改善箇所説明図

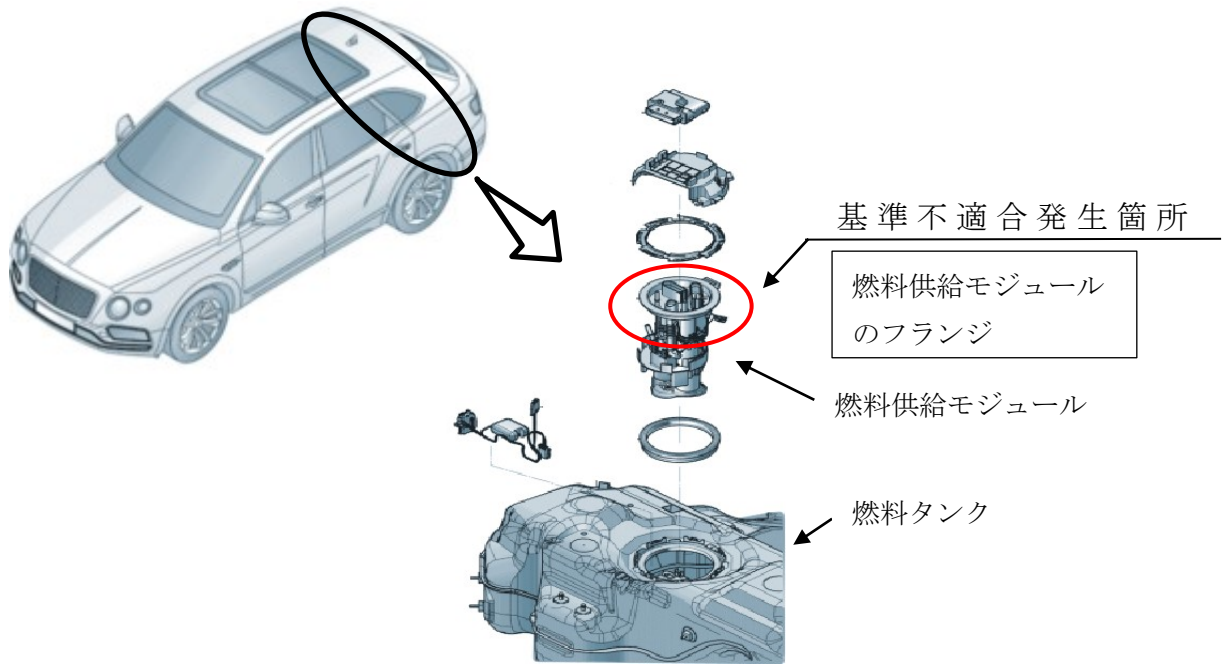
燃料装置の燃料タンクにある燃料供給モジュールにおいて、燃料供給モジュールフランジ部の部品設計が不適切なため、周囲の温度が高く、品質が悪い燃料を使用した際、過剰な電流が流れるとフランジ上部の電気コネクタが過熱し、フランジが溶損することがある。そのため、フランジの溶損箇所から少量の燃料が漏れ、最悪の場合、火災に至るおそれがある。

全車両、コネクタ・ハーネス付き燃料供給モジュールのフランジを対策品に交換する。

識別：フューエルフィルターフラップのアームに銀色のペイントを塗布する。
